ARRÊTÉ

Arrêté préfectoral portant prescriptions spécifiques à déclaration en application des articles L.214-1 à L.214-6 du code de l'environnement relatives à l'opération d'aménagement d'un parking pour la SCI BOULIM et à la déclaration d'antériorité du supermarché Carrefour Market pour Carrefour Property situés Rue du Moulin sur le territoire de la commune de RUE (80).

Figure 4: schéma du réseau pluvial existant

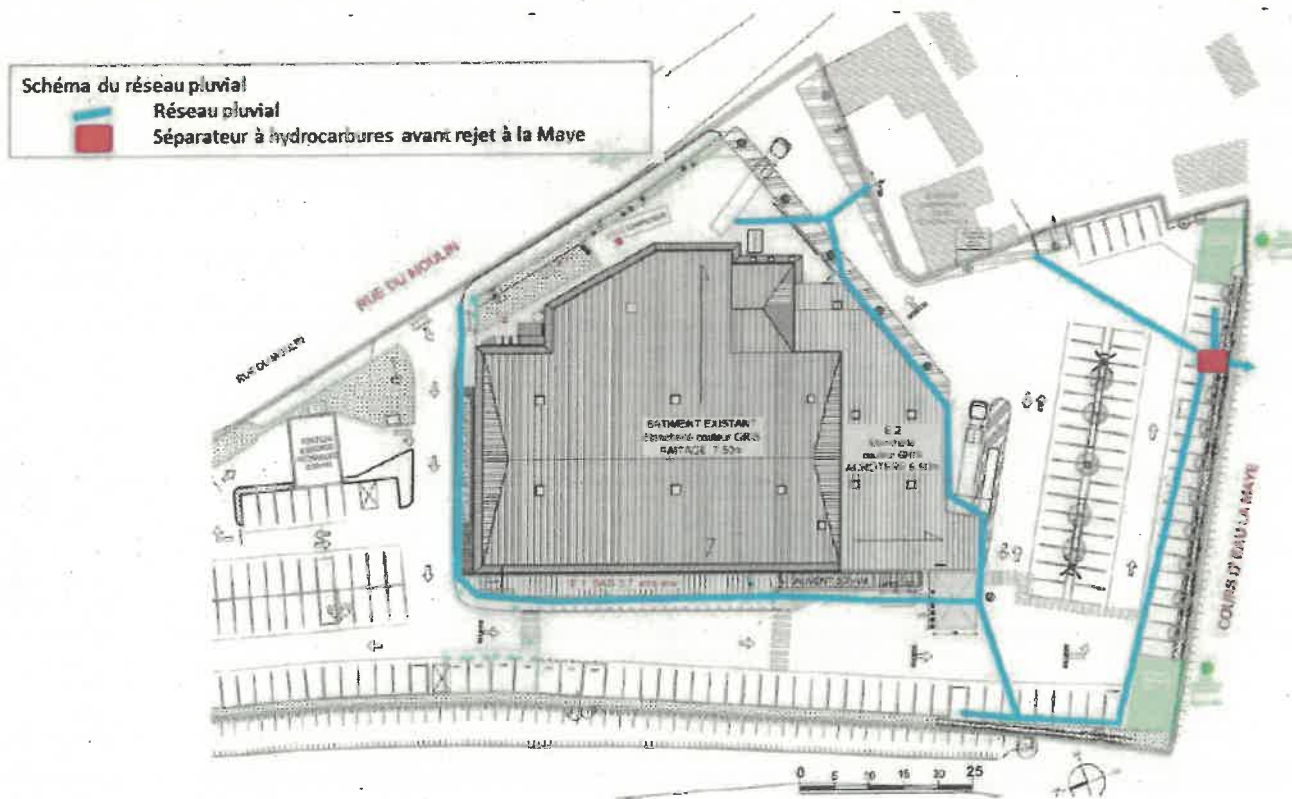
- Le site dispose d'un réseau pluvial qui dispose d'un séparateur à hydrocarbures avant rejet vers la rivière de la Maye comme repris en figure 4.

Les eaux pluviales de la partie "station service" ne sont pas reprises par le réseau pluvial du site mais rejoignent le réseau pluvial de la Rue du Moulin. Classée au titre des ICPE, la station service est suivie par la DREAL et doit se conformer aux prescriptions de son autorisation (notamment la présence d'un séparateur débourbeur à hydrocarbures équipé d'un obturateur automatique pour confiner tout déversement accidentel et son entretien).

Figure 5: Plan projet VRD sur le supermarché et l'extension du parking

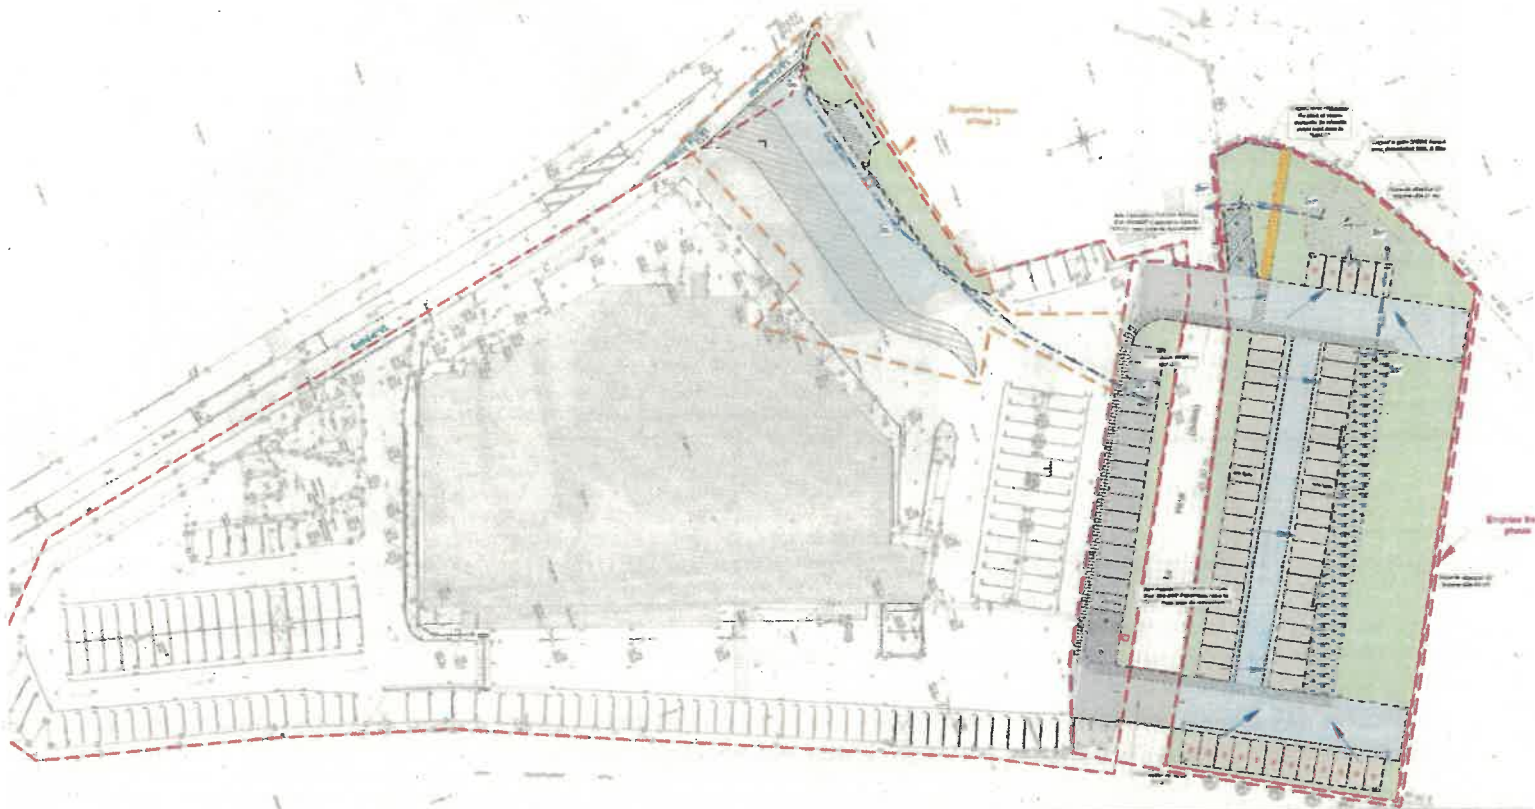
- Le site ne fait pas l'objet de modifications substantielles d'aménagement. Le rejet vers la Maye est conservé avec maintien du séparateur hydrocarbures (15l/s). Le dimensionnement initial du réseau pluvial n'est pas connu mais les volumes rejetés vers la Maye sont estimés à 180 l/s pour la pluie décennale, 210 l/s pour la P30 ans et 250 l/s pour la P100 ans. Il n'y a pas de modification du ruissellement initial et donc des volumes rejetés comme repris en **figure 5**.

- La très faible perméabilité mesurée sur le terrain (8.10^{-8} m/s) justifie la nécessité d'un rejet à débit régulé de 3l/s/ha vers la rivière de La Maye (figure 5). Ce rejet doit faire l'objet d'une convention avec le gestionnaire du cours d'eau avant tout démarrage des travaux.

Figure 6: sens d'écoulement des eaux pluviales selon la topographie du site

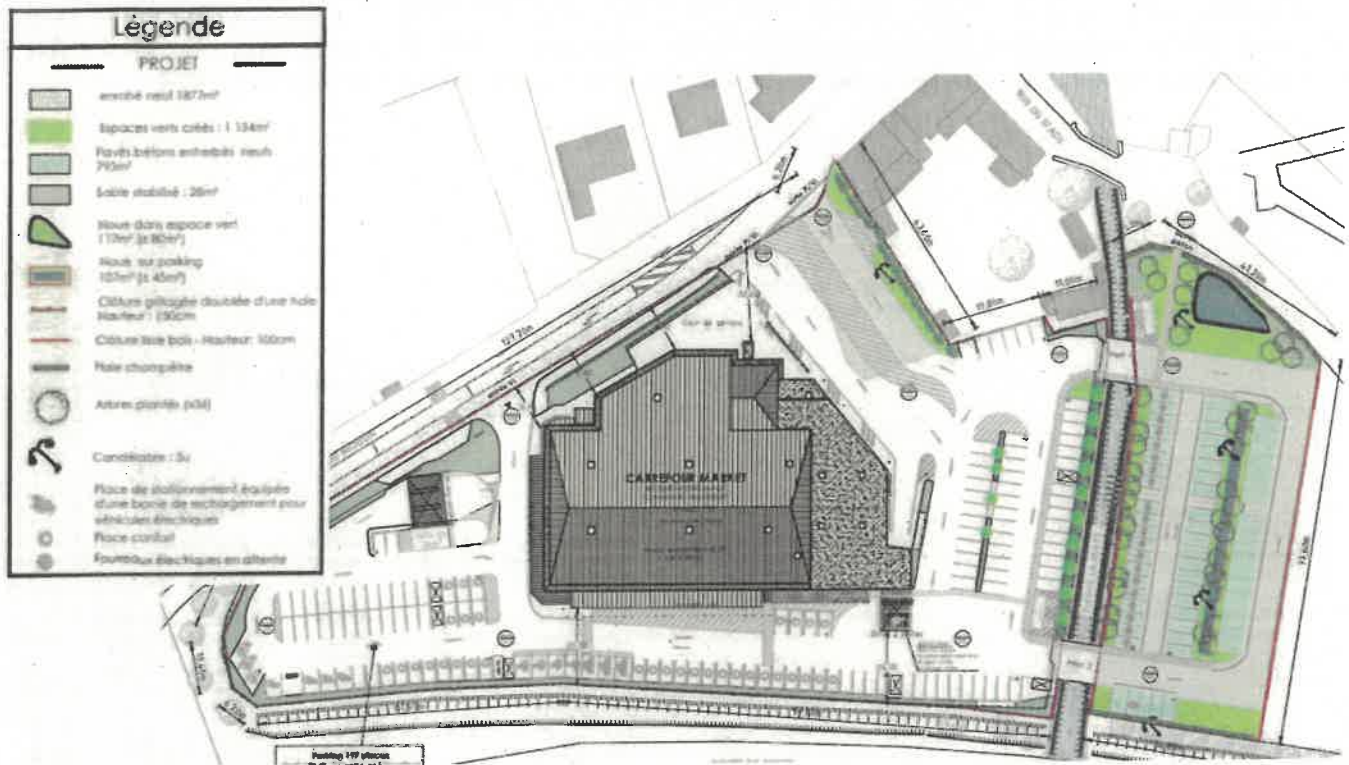
- L'extension de parking n'intercepte pas de bassin versant comme repris en **figure 6**.

Figure 7: implantation type des noues

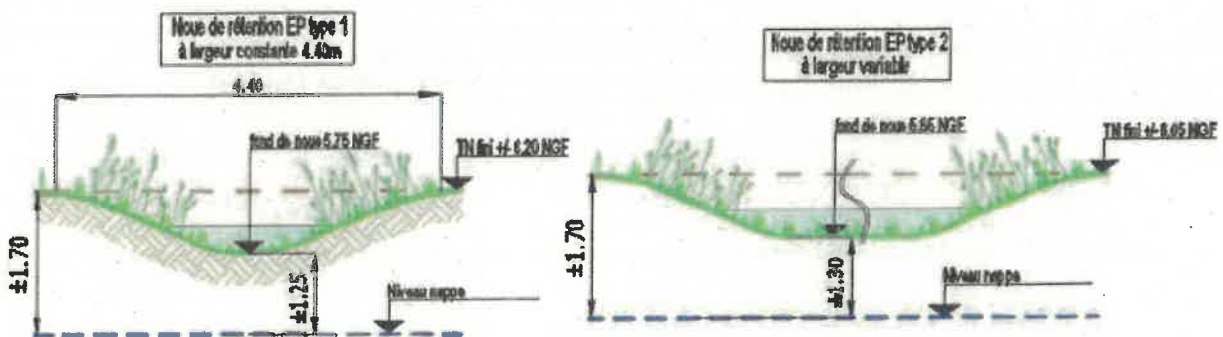
- Une zone non saturée de 1 mètre entre le fond des ouvrages pluviaux et le niveau de la nappe aux plus hautes eaux doit être respectée (figure 7).

Figure 8: plan guide des ponts bétons

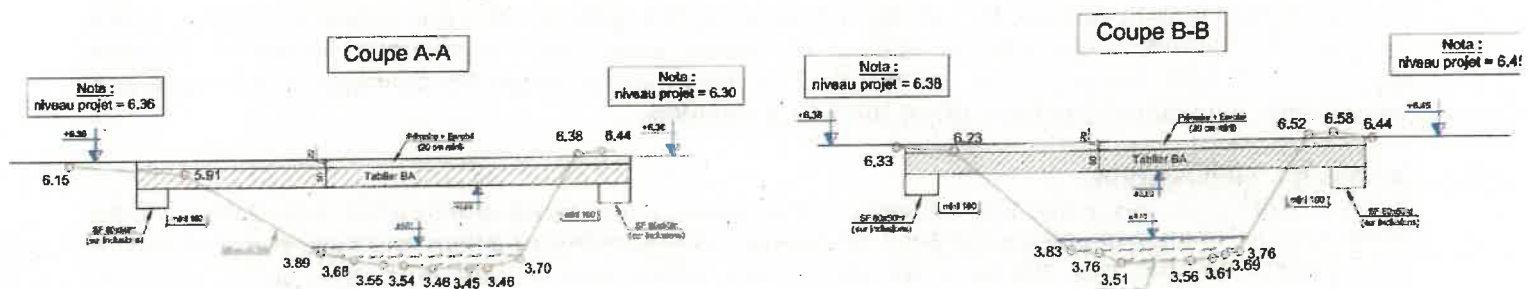
Les 2 ponts sont dimensionnés de manière à respecter un tirant d'air d'un mètre minimum comme repris **figure 8**.
